DODATEK č. 3 ke Smlouvě o dílo

uzavírají níže uvedeného dne, měsíce a roku tento **Dodatek č. 3**
na zakázku **Lávka přes Berounku v Radotíně - Design and Build**

Lávka přes Berounku v Radotíně

ZDŮVODNĚNÍ ZMĚNY STAVBY ZBV / ZL č. 01

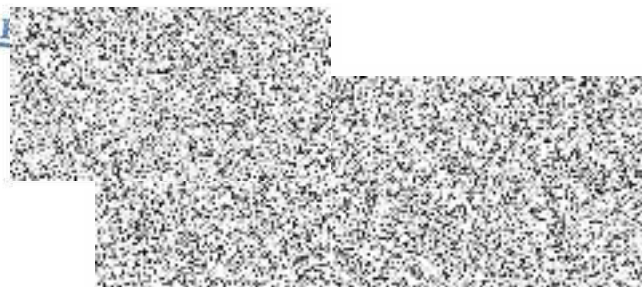
Při podání cenové nabídky bylo uvažováno s tím, že bude realizována lávka vč. požadovaného vedení IS v kompozitních žlabech (100x50) – chráničkách pro vedení optických kabelů (využití společnosti T-Mobile CZ). Při přípravě realizace a zpracování PD DSP bylo zajištěn dodatečný požadavek na vedení sítí, s jejichž vedením ZD neuvvažovala, a proto zhotovitel předkládá návrh na změnu rozměru kompozitních žlabů na š 250 v počtu 2 kusů pro uložení chrániček – optický kabel 5ks DN40 (3x T-Mobile CZ + 2x VODAFONE CZ / MC) a silové kabely 2x DN40 (VO + rezerva).

Tato vyvolaná změna ve svém důsledku znamená skutečnost:

1. Kompozitních žlabů délky 130m: 2ks
2. Chráničky DN40: 5 + 2ks

V rámci podání nabídky Design&Build ocenil zhotovitel vedení IS (kotvené k NK lávky) tak, jak je výše uvedeno a v rámci změnového řízení vyčísluje náklady:

1. Kompozitní žlaby / chráničky v cekové délce 260 m: 416. 500,00 Kč
2. Změna projektové dokumentace, vč. VTD: 45. 200,00 Kč

Celkem hodnota změny: 461. 700,00 Kč bez DPH

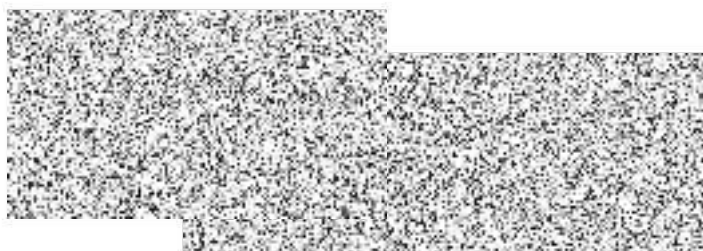
Při podání cenové nabídky uvažoval zhotovitel s kalkulací PRE z doby podání nabídky. V čase do realizace došlo k nepredikovatelnému a skokovému navýšení vstupů stavební výroby a nárůstu cen materiálů

Toto navýšení předkládá zhotovitel bez požadavku na uplatnění svých režijních nákladů, kompletační a koordinační činnosti a dalších obchodních přírůžek.

Vyčíslení zvýšených nákladů společnosti PRE: 150. 572,50 Kč
